# 福島県沖を震源とする地震の被害の検証について

2021年10月21日  
経済産業省 産業保安グループ  
ガス安全室

# 設備被害状況：配管サポートの基礎沈下等

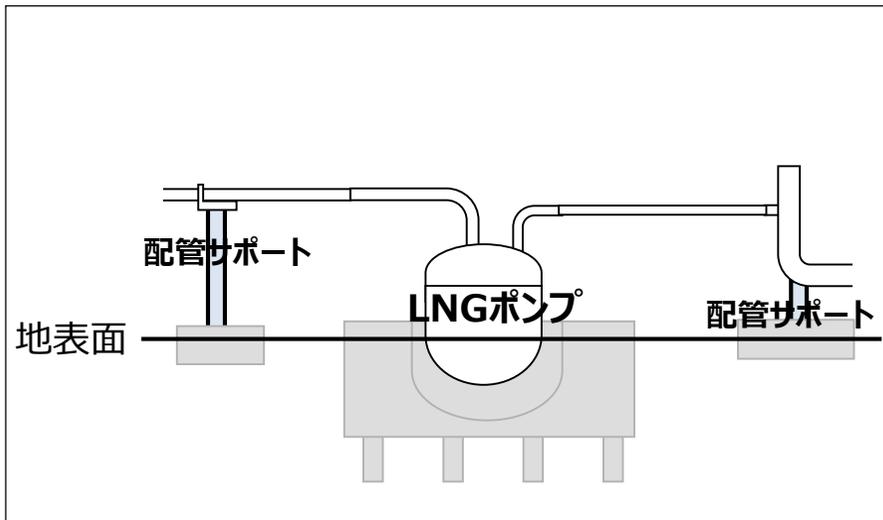
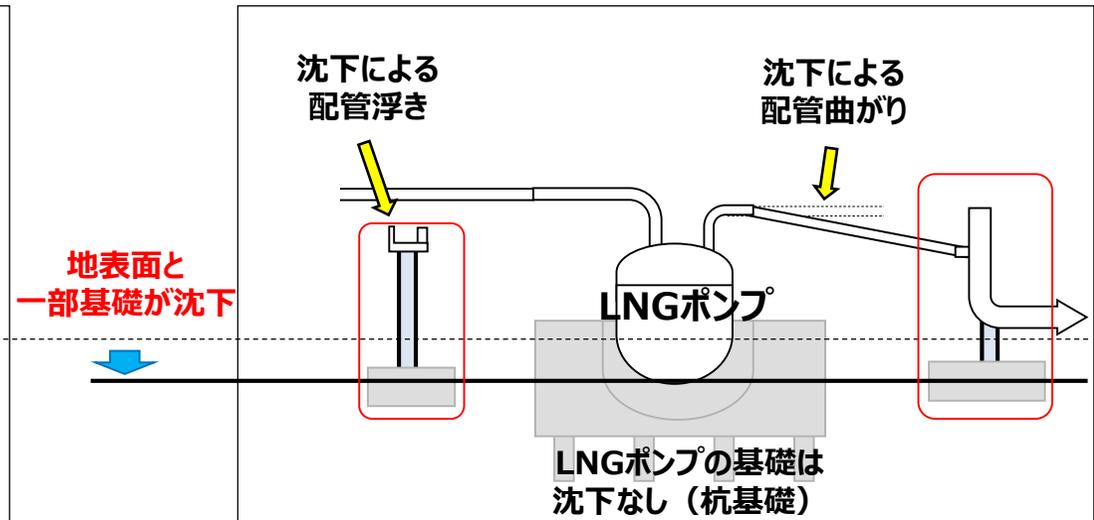
- LNG貯槽、ガス発生設備を始めとした主要なガス工作物の損壊等は生じていない。
- 一方、配管サポート（配管を支える支持構造物）の一部の基礎において、液状化等地盤変状の影響による沈下が生じたことから、配管の応急防護等所要の対処を要した。

- 今後も各種指針等に基づき設備の設計・建設・補強を継続することが妥当である。
- 一方、配管サポート（配管を支える支持構造物）の一部の基礎において、液状化等地盤変状の影響による沈下が生じ、設備への影響の懸念により、製造の再開に当たっては配管の応急防護等を要したことから、同様の状況となることが想定される場合には、事業継続の観点から、必要に応じて、事前に処置を施すことが望ましい。

# 【設備被害】その他設備（電源設備）：事実の整理

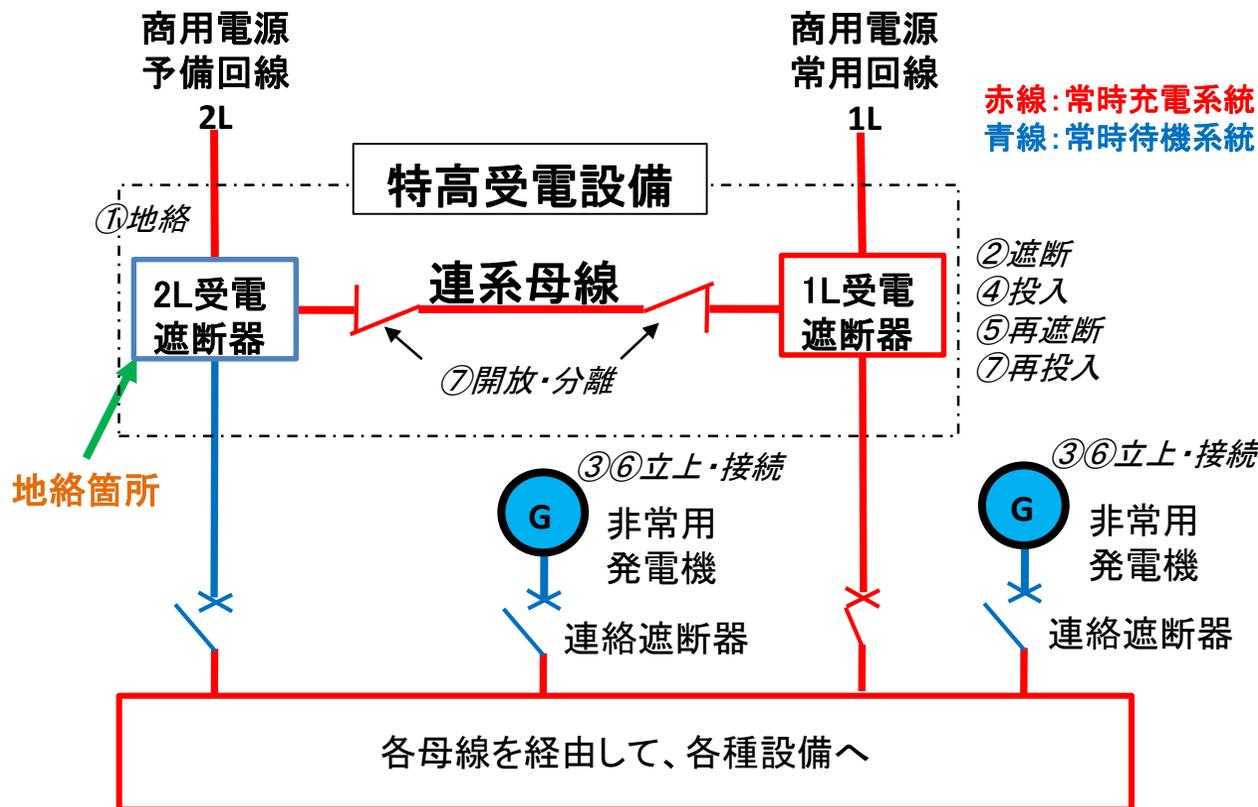
- 電気設備：受電設備における地絡によるケーブル接続部の損傷
- 受電への影響：ケーブル接続部の損傷に起因する構内の停電

- 地震動により特高受電設備の2Lケーブル接続部に過大な荷重がかかり、接続部に間隙が生じ地絡に至ったものと判断された。なお、特高受電設備の外形損傷の程度から1Lより、2Lに大きな揺れが生じたものと推察する。
- メーカーに対して、同様の地震にも耐え得る改造の可否について検討するよう依頼し、具体的な対策は今後メーカーと協議し立案する。

- 受電設備については、適用基準である電気事業法関係技術基準に適合したものであったが地絡が発生していることを踏まえ、特別高圧受電設備の損傷原因について、水平展開の観点から引き続きガス業界として調査、情報共有を行うことが望ましい。

## 【設備被害】その他設備（ユーティリティ、建築物）：事実の整理

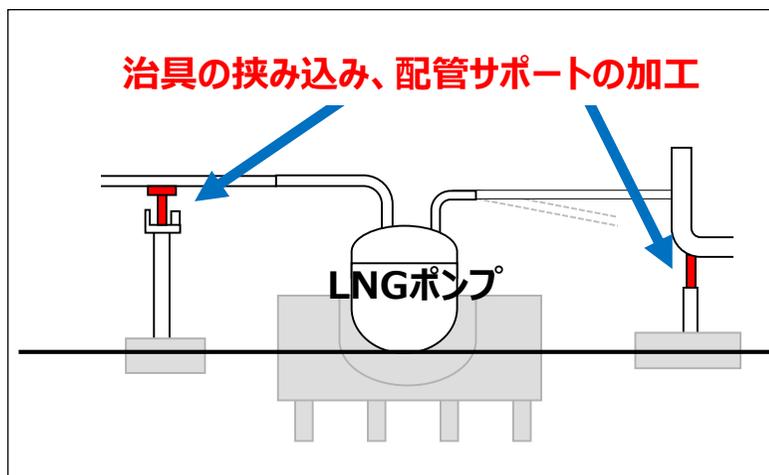
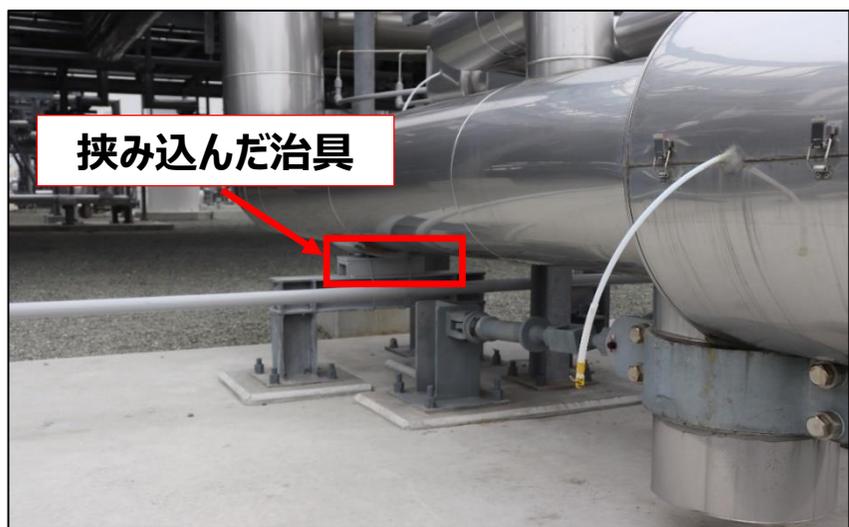
- ユーティリティ設備：工業用水タンクからの水漏れ
- 建築物：歩廊の損壊、構内道路の損壊等

- 栈橋構造物、建築物は、各々、関係法令の基準に適合するものであったが、地震動により栈橋構造物の歩廊の損壊、構内道路の一部に損壊が発生したため、その後の運用に影響が生じた。事業継続の観点から、早期復旧、再開までの時間短縮等が図れるよう、必要な最低限の機能が確保若しくは代替できるように地震のダメージコントロールに関する事前検討（あらかじめ損傷することを見越して復旧対応を整理しておく等）、整備等を行っておくことが望ましい。
